MODERNIZACE TRATI SUDOMĚŘICE - VOTICE

ŽELEZNIČNÍ SVRŠEK A SPODEK
SO 71-10-01 SUDOMĚŘICE - ČERVENÝ ÚJEZD, ŽELEZNIČNÍ SVRŠEK
SO 71-11-01 SUDOMĚŘICE - ČERVENÝ ÚJEZD, ŽELEZNIČNÍ SPODEK

DOKLADY A ZÁZNAMY Z VÝROBNÍCH PORAD

Modernizace trati Sudoměřice - Votice

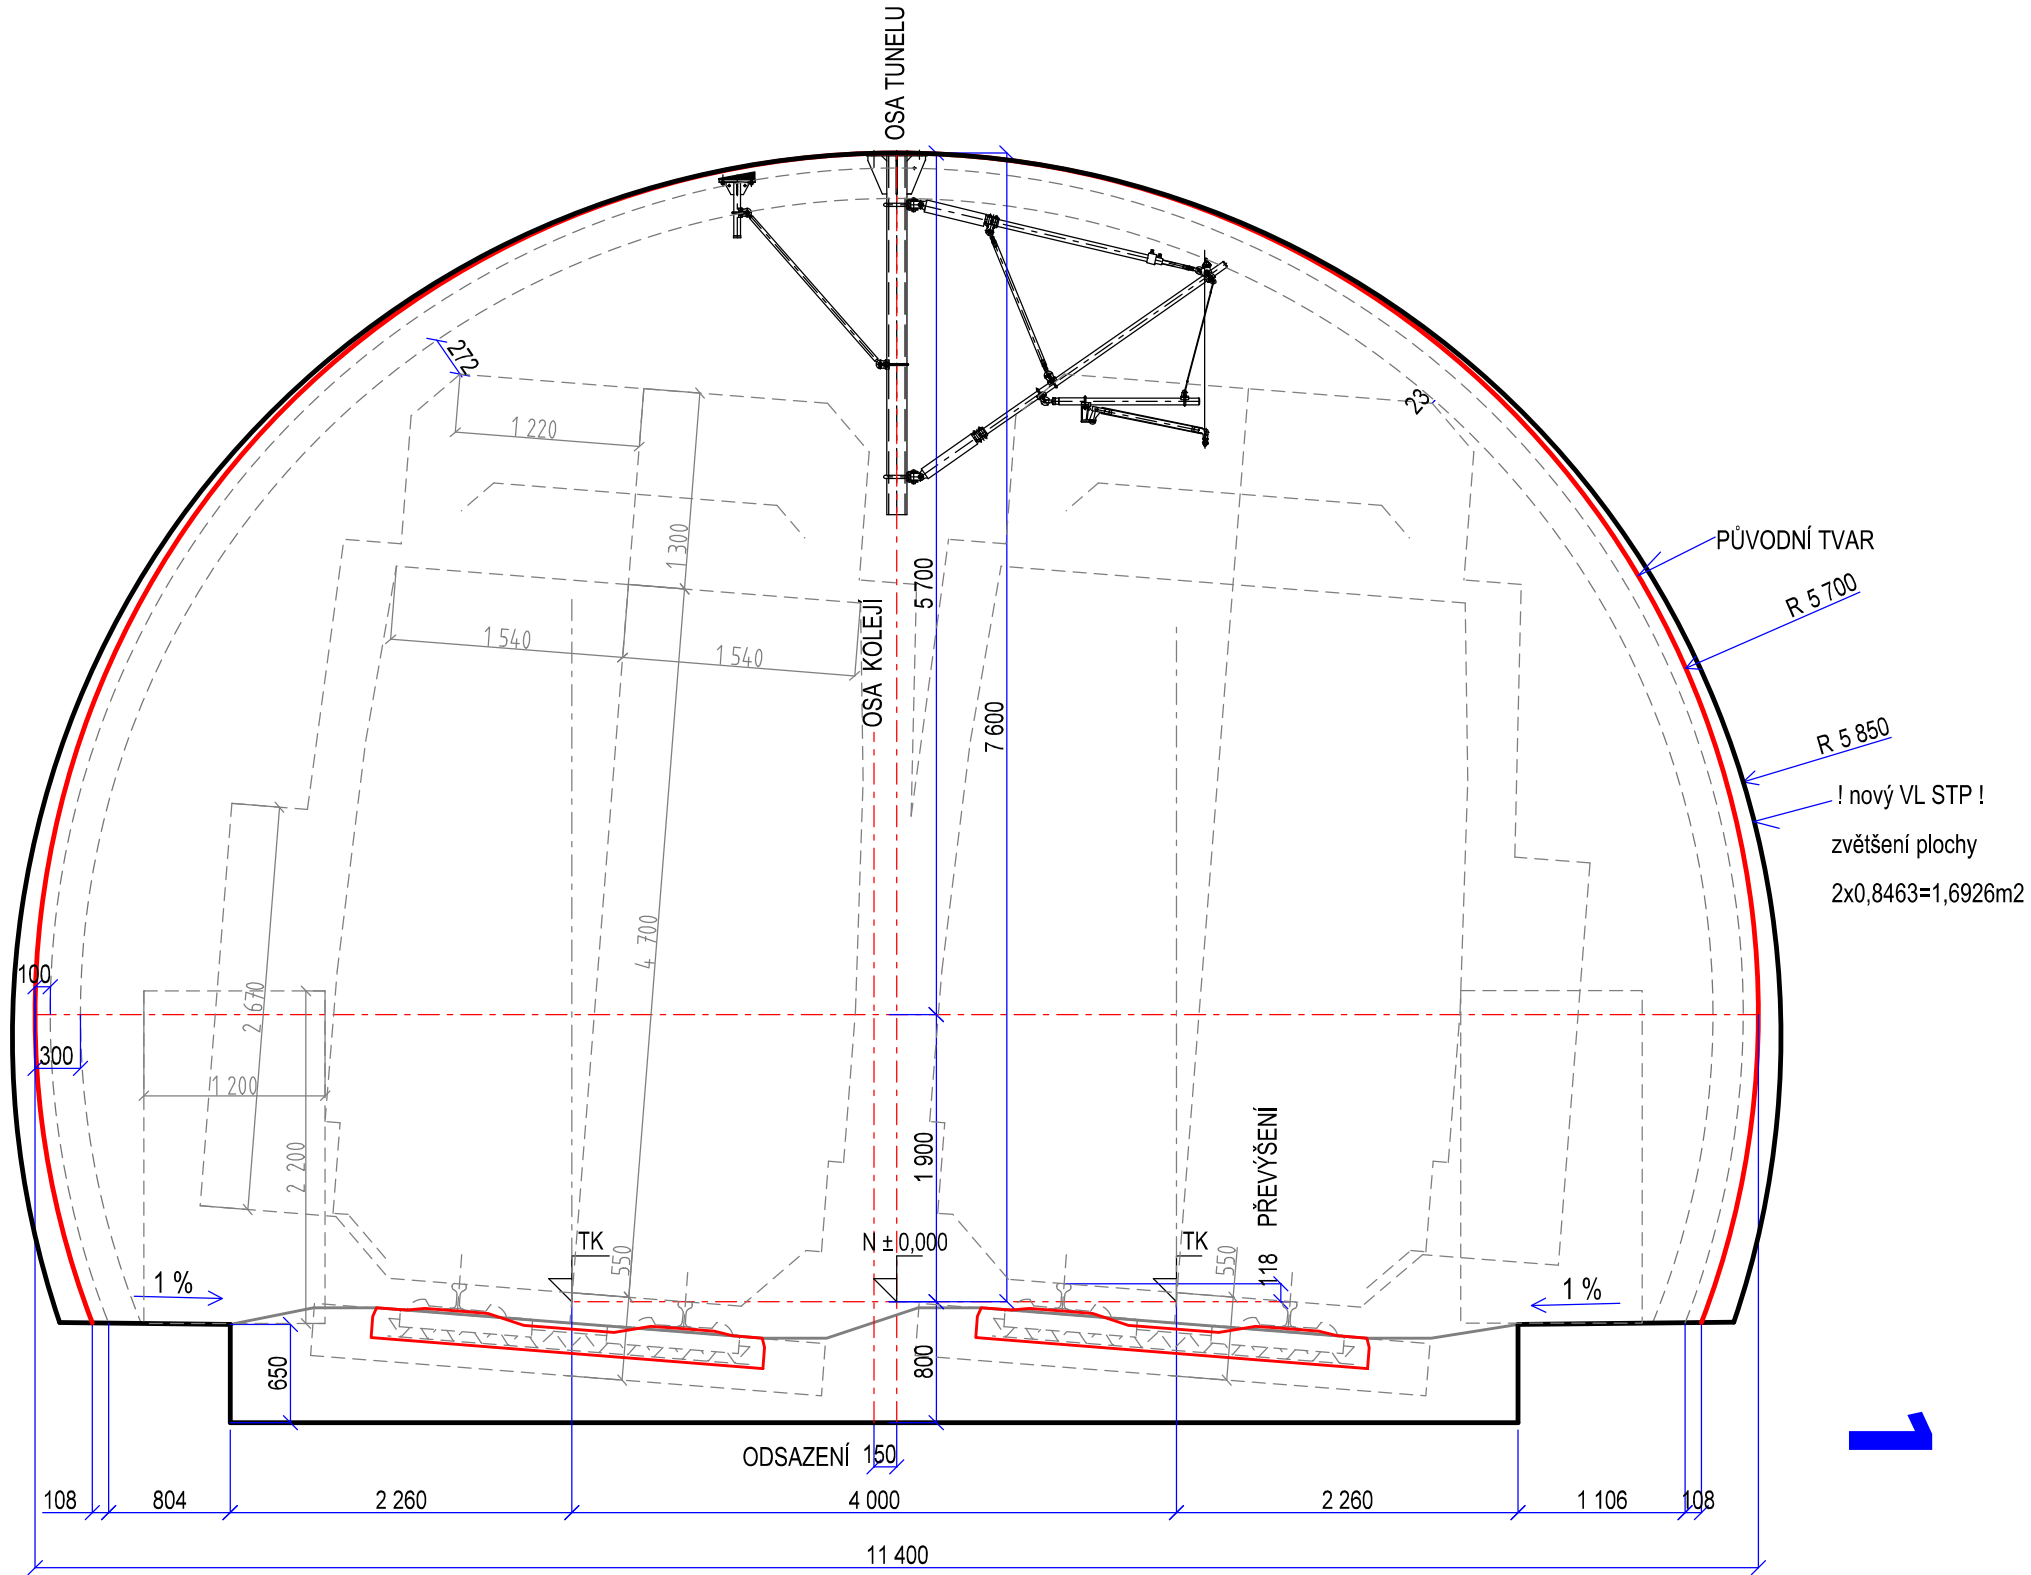
Účelem porady byl výběr délky navrhovaného STP (světelného tunelového průřezu) dvoukolejného tunelu.

Přípravná dokumentace byla zpracována v r.2004 Sudopem Praha dle tehdy platné legislativy. V současné době jsou nově platné: směrnice TSI – Bezpečnost v železničních tunelech (7.3.2008) a Vzorový list STP dvoukolejného tunelu pro konvenční ražbu (1.2.2012). Dle těchto požadavků je třeba upravit navržený příčný profil tunelu.

- Konstrukce kolejového žlabu dle Přílohy 11 (str.22) š. 2,26+4+2,26=8,52m, hl. 0,65m. BUDE DODRŽENO
- Geometrie příčného řezu dle Přílohy 3 (str.14). BUDE UPRAVENO!

Bude vytvořen **nový příčný profil tunelu** (geometrie světelného líce definitivního ostění).

Tento profil bude respektovat požadavky TSI, skutečné převýšení koleje $p=118\text{mm}$ a minimální šířku chodníku $750+100=850\text{mm}$ (včetně pojistného prostoru).

Nově navržený příčný profil bude platit pro oba tunely (Mezno a Deboreč) na této stavbě. Grafický návrh připraví Ing. Pikhartová.

Obr. 1 Uspořádání paty skalního zářezu

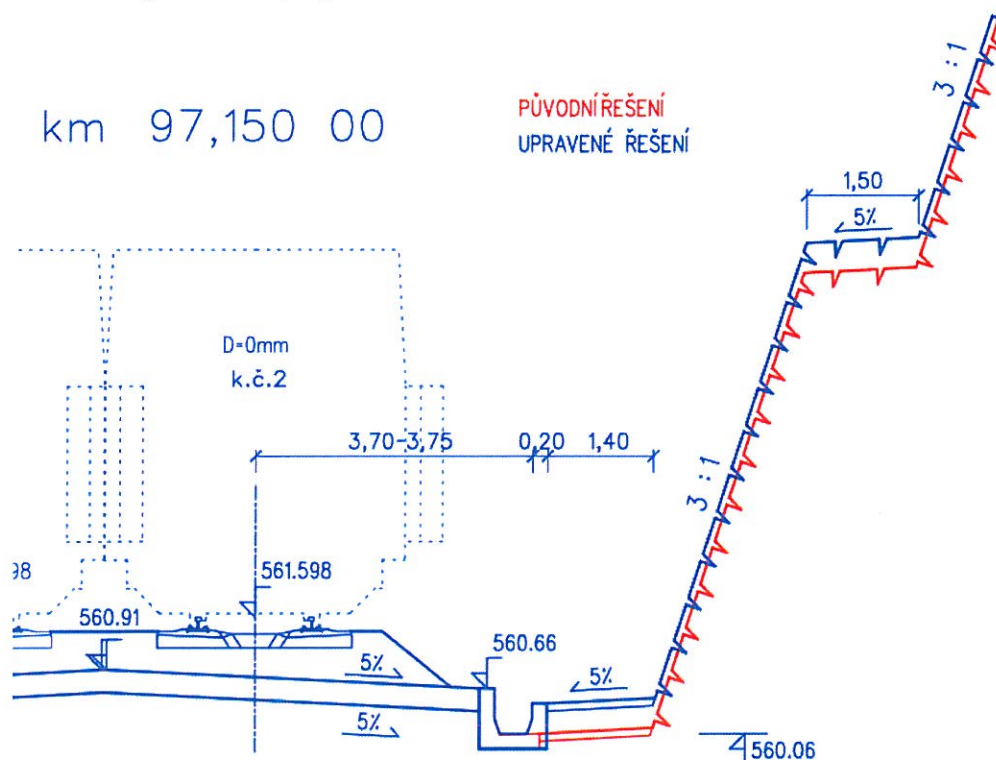
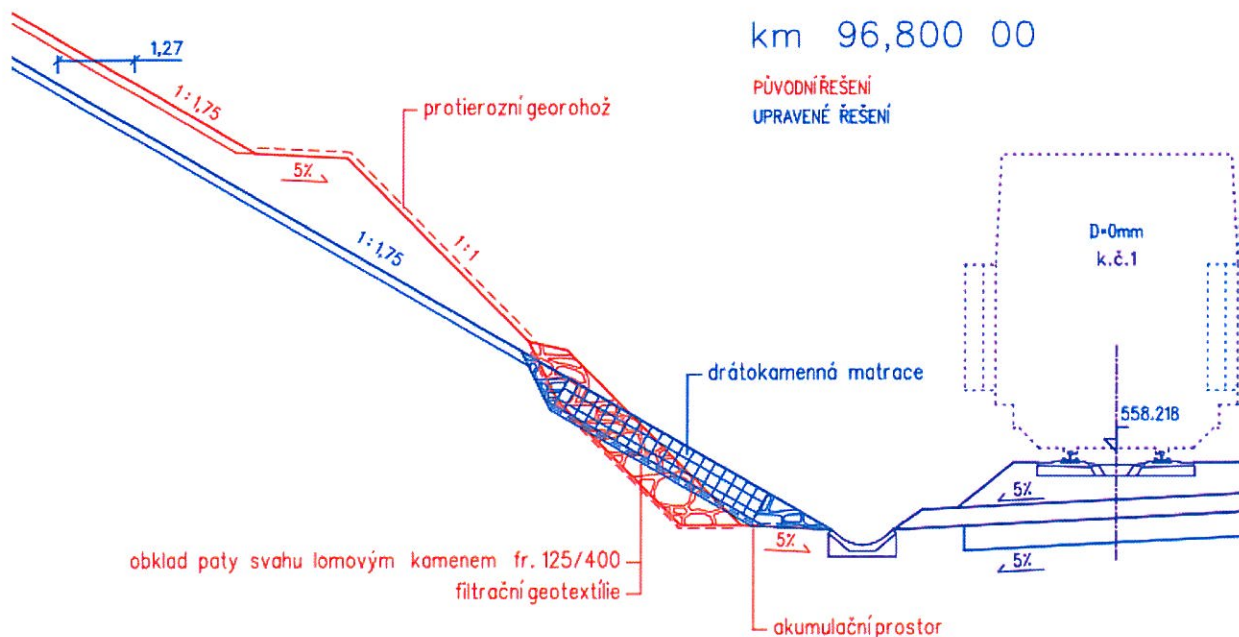
V patě zářezu byla navržena monolitická „L“ zídka podle Vzorových listů železničního spodku, za ní byl ponechán akumulací prostor v šířce 1,50 m s povrchem upraveným betonem ve sklonu 5 % k příkopové zídce. Včetně profilu zídky činil volný prostor celkem 2,10 m.

Při projektovaném sklonu stěny zářezu 3 : 1 a první lavičce ve výšce 6,00 m toto uspořádání poskytuje dostatečný prostor pro umístění stožárů TV bez nutnosti realizovat výklenky ani ochranu proti dotyku. Navržené řešení považuje za výhodné i profesní garant zpracování návrhu trakčního vedení. Doplnění akumulacího prostoru oproti řešení v přípravné dokumentaci nevede k nutnosti záboru pozemků nedefinovaných v Územním rozhodnutí stavby.

Akumulací prostor byl navržen na základě doporučení Geotechnického průzkumu zpracovaného v rámci projektu. V horninách typu R4 a R5 (mírně až silně zvětralých rulách) bude docházet ke střípkovitému a úlomkovitému rozpadu hornin a spadu materiálu do paty zářezu.

Dále bylo dohodnuto, že kapacita odvodňovacích zařízení v dlouhých zářezích bude ověřena hydrotechnickým výpočtem.

Na poradě byla dále dohodnuta úprava předloženého řešení odvodnění v patě zářezů a potvrzeno jejich šířkové uspořádání. Úprava odvodnění (viz Obr. 1) spočívá ve vyvýšení prostoru za odvodněním s cílem jasně definovat odvodnění a vzdálenost čela opěr mostů od osy koleje, zajistit průtok vody bez případného kontaktu se stěnou zářezu a sjednotit výšku dna zářezu pro zemní plášť i akumulací prostor.
